TECH TIP 006

E18/TT006
2014/12

6PK1140SF – 6PK1070+T38427

VAG 1.6 DIESEL: CAYB ȘI CAYC + SISTEM DE CLIMATIZARE

FIG. 1

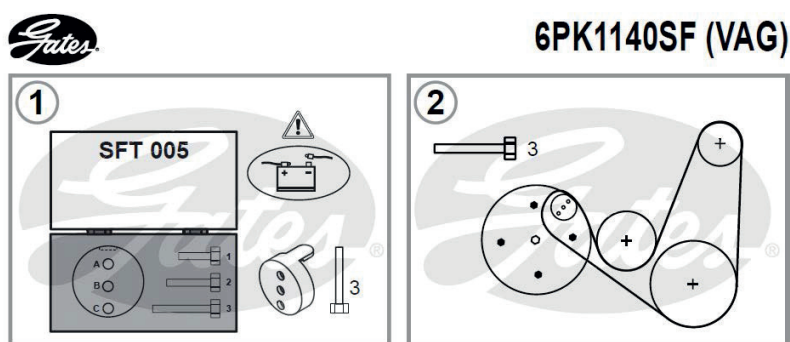
Modificările efectuate la motoarele VAG 1.6 diesel CAYB și CAYC afectează modelele echipate cu climatizare, începând cu octombrie 2009. Curelele clasice cu caneluri înlocuiesc curelele elastice anterioare.

Gama Gates include curelele Stretch-Fit™ pentru aplicații mai vechi care nu au fost încă adaptate. Instrucțiunile de instalare și detaliile privind uneltele adecvate sunt imprimate pe interiorul manșoanelor și sunt, de asemenea, disponibile în catalogul online. Fig. 1 prezintă o parte din procedura inițială.
